**NOTA TÉCNICA SOBRE OS ESTUDOS AMBIENTAIS PARA A AMPLIAÇÃO DO
PROJETO GROTA DO CIRILO - PEGMATITO XUXA
SIGMA Lithium S. A.**

Belo Horizonte, 16 de abril de 2025

Mapa 1: Área utilizada pelas empresas CBL (em verde) e Sigma Lithium (em vermelho)

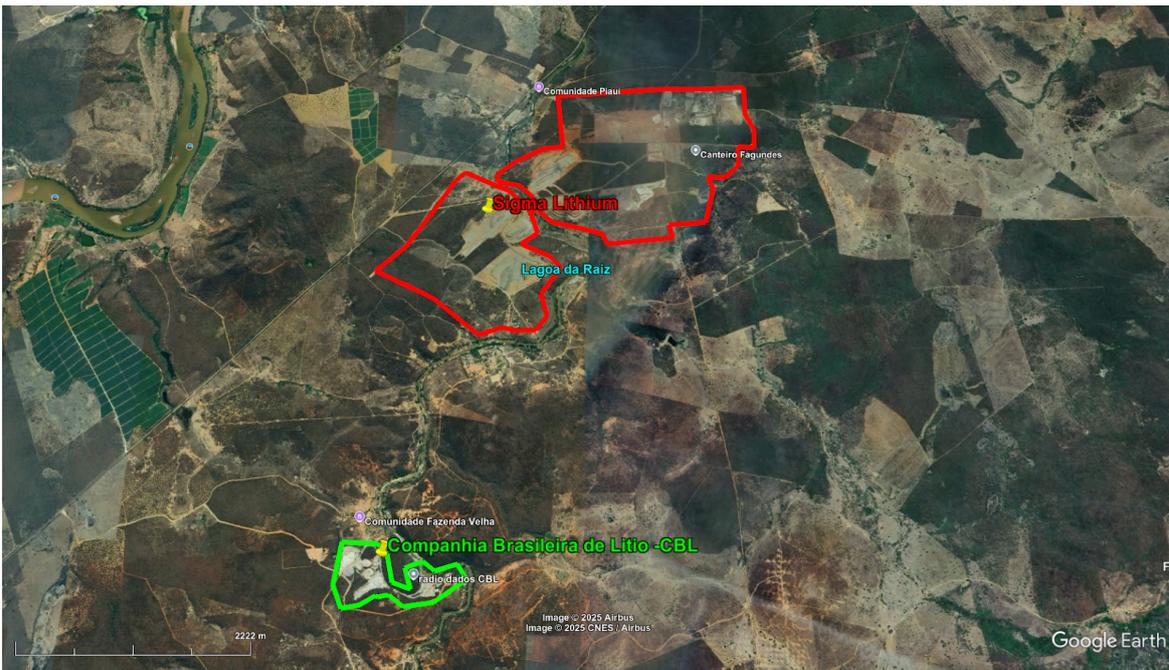
Isso significa que a CBL produz 14 vezes mais Li₂O por unidade do material total extraído nas minas do que a Sigma. Como os rejeitos também são mais fáceis de reciclar do que o estéril, fica claro por que a CBL possui hoje um total de 11 (onze) pilhas de rejeito/estéril, sendo 7 (sete) pilhas em processo de vegetação e 4 (quatro) em operação, que ocupam no total 6,056 ha (SEMAD, 2021). Com os 195,6 ha de pilhas de estéril/rejeitos planejados para o projeto Sigma, isso resulta em um consumo de terra 30 vezes maior na mineração a céu aberto em comparação com o método de lavra *sublevel stoping* da CBL (Mapa 1).

A situação seria diferente se fosse usada a técnica de sublevel stoping, que, na verdade envolve 84,4% de pegmatito e apenas 15,6% de estéril, assim como ocupa apenas cerca de 7 ha de área de superfície, o que - com ressalvas - justificaria a categorização sob esses regulamentos. No entanto, aqui também, do ponto de vista científico e técnico, seria necessária uma avaliação qualitativa das extensas atividades subterrâneas, especialmente com relação à hidrogeologia, em vez de códigos tabulados generalizados para a classificação das classes de licença (Figura 2).

Figura 1. Produção de estéril com pegmatito como subproduto no sistema de mineração a céu aberto da Sigma

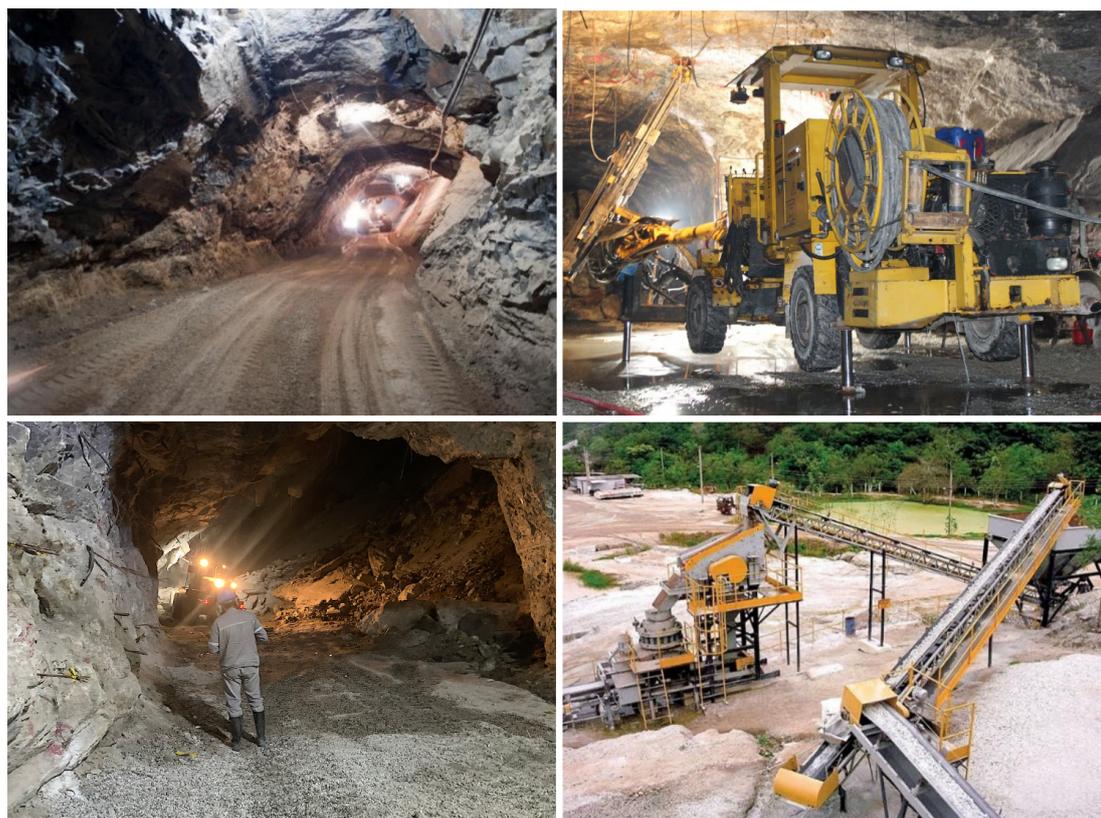
A enorme desproporcionalidade da produção de estéril (“lixo”) em comparação com o pegmatito foi simplesmente ignorada. No entanto, uma valorização ambiental deve se basear na materialidade das intervenções que ocorrem de forma objetiva no mundo físico para garantir a internacionalização dos custos socioambientais (Figura 1).

Figura 3: Fatores que afetam a geração de drenagem ácida em uma mineração

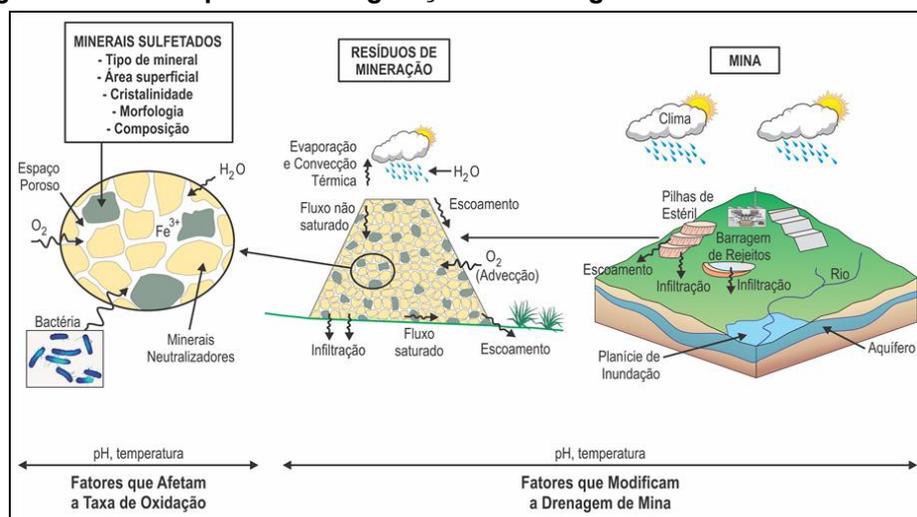
O potencial poluidor das pilhas de rejeitos foi completamente ignorado, embora os processos químicos nesse material heterogêneo pudessem desencadear uma série de contaminações. Isso é particularmente relevante com relação aos sais minerais. A água extraída de poços artesianos em algumas áreas da região, como, por exemplo, na Terra Indígena Cinta Vermelha, no município de Coronel Murta, não é adequada nem mesmo para a agricultura devido à presença desses sais. O próprio EIA também aponta esse problema, mas não no contexto da avaliação de possíveis impactos (BRANDT Meio Ambiente, 2024, p. 341). Portanto, não se pode descartar que a extração desse material e seu despejo nas pilhas produzirão resultados semelhantes.

Com relação aos rejeitos de pegmatito, estudos recentes indicam a possível lixiviação de rubídio, céσιο e berílio, bem como processos de alcalinização, que, no entanto, requerem mais pesquisas (Edwards, 2024). Os fatores que favorecem a lixiviação e a Drenagem Ácida de Mina são mostrados na Figura 3.
